Informe Consolidado de Solicitud de Aclaraciones, Rectificaciones y/o Ampliaciones a la Declaración de Impacto Ambiental del Proyecto "Proyecto Inmobiliario DS49 El Carmen de Huechuraba"

Nombre del Titular : DEMO Entidad Patrocinante SPA
Nombre del Representante Legal : Rafael Enrique Macario Rodriguez
Dirección : Volcan Lascar Oriente 721, Pudahuel

El presente Informe Consolidado de Solicitud de Aclaraciones, Rectificaciones o Ampliaciones a la Declaración de Impacto Ambiental del proyecto "Proyecto Inmobiliario DS49 El Carmen de Huechuraba", contiene las observaciones generadas en virtud de la revisión de la Adenda.

Figura 2: Casetas de control en intersecciones

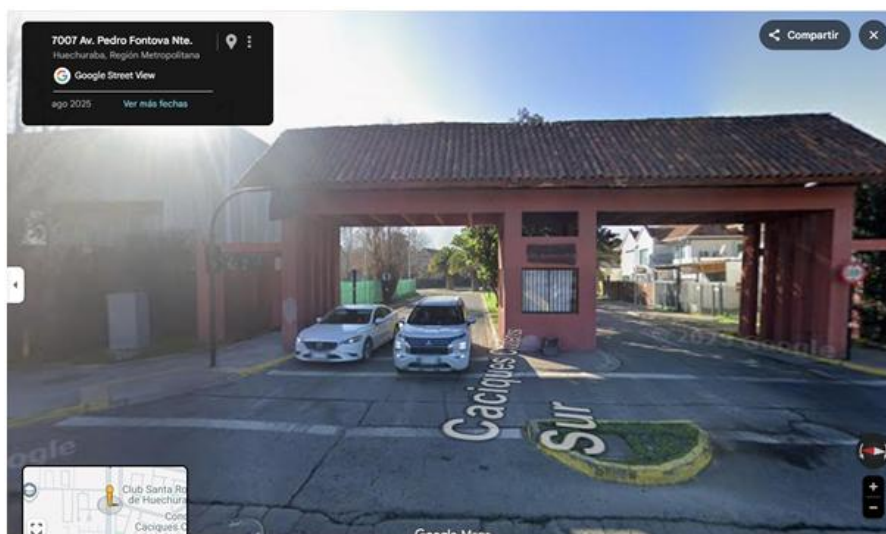
4.14. De acuerdo con el Anexo 4.13. Estudio de Movilidad de la DIA, específicamente en relación con las rutas peatonales definidas para las fases de construcción y de operación, se solicita verificar la libre circulación de tránsito para modo peatón, en CaciQue Chilenos Sur con Av. Pedro Fontova, como así también en CaciQue Chilenos norte con Av. Pedro Fontova, dado que se visualiza que existen casetas de control de acceso en ambas intersecciones. Asimismo, en el caso de presentar inconvenientes con el tránsito, se solicita modificar las respectivas rutas y en su conjunto los análisis correspondientes para el modo peatón.

Fuente: Planos de arquitectura 3.1. Incorporado dentro de los antecedentes de la DIA, revisados con el PRC.

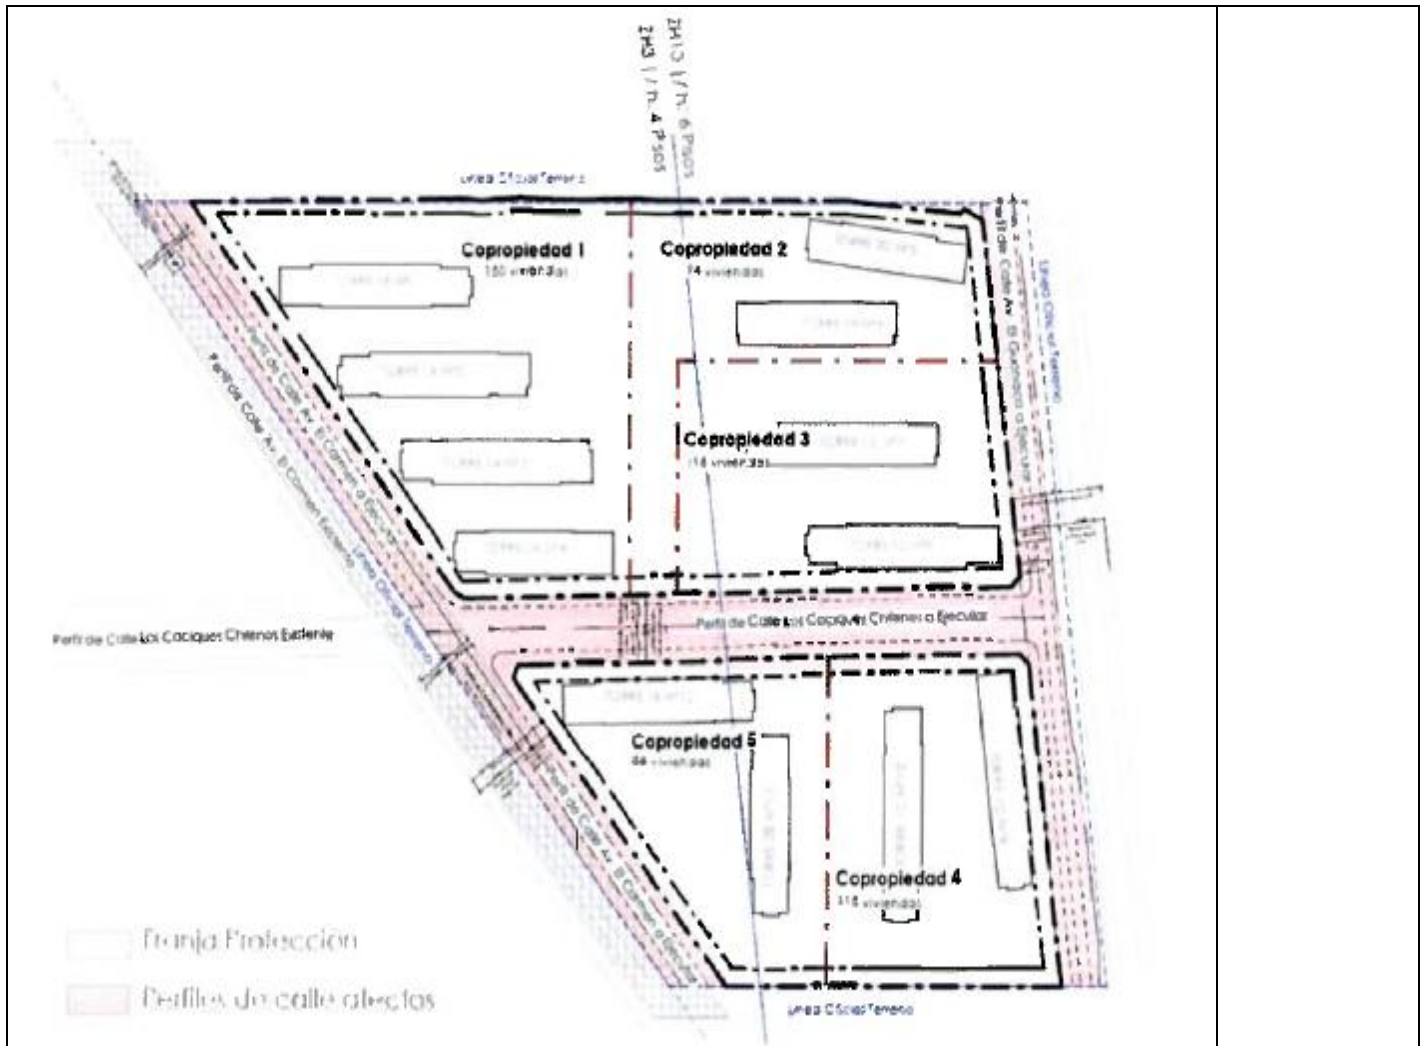
A.1. Plan Regulador Comunal (PRC) (Dirección de Obras Municipales) A.1.1. El Proyecto estará ubicado en dos zonas: Zona Residencial (2H3) y (ZH10) según el Plan Regulador Comunal (PRC) de Huechuraba. A.1.2. El proyecto se acogerá a Copropiedad Inmobiliaria, Ley 21.442. A.1.3. En relación a las Franjas Afectas a Declaratoria de Utilidad Pública (AUP) que contempla el proyecto, y considerando que este se acoge a la Ley N° 21.442 sobre Copropiedad Inmobiliaria, corresponde señalar que el proyecto se encuentra afecto a la obligación de urbanizar y ceder dichas franjas, conforme a lo dispuesto en el artículo 2.2.4 de la OGUC, En concordancia con lo señalado anteriormente, a continuación se detallan las obras de urbanizaciones obligatorias del proyecto, correspondientes a Av. El Carmen, Av. El Guanaco y calle Caciques Chilenos: Imagen N*2: Plano del proyecto con las afectaciones a utilidad pública vias que enfrenta.	Ilustre Municipalidad de Huechuraba N° ORD 1750 de fecha 27 de febrero de 2026.
